| 品番 | TBV03415Z | 品名 | 壁付サーモスタット混合水栓 | 1 / 3 |

| 件名 | アーチハンドル補修時の注意情報 | | | | | |

前期型品

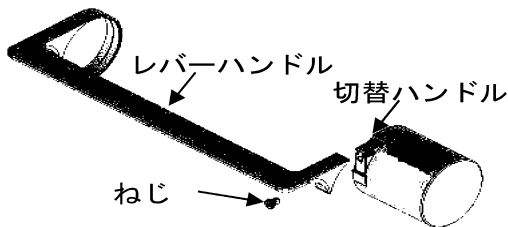
ねじ緩み補修の際は、TH5D0477（切替ハンドル、レバーハンドル、ねじセット）で交換ください。

ねじ緩み補修以外の補修でねじだけ手配な場合は後期型品とはねじ長さが異なりますのでご注意ください。
前記型品用：TH61504M
（後期型品用：分解図参照）

注意 切替ハンドル、レバーハンドル、ねじのセットで新旧互換があります。各部品のみでの交換では新旧互換がありません。
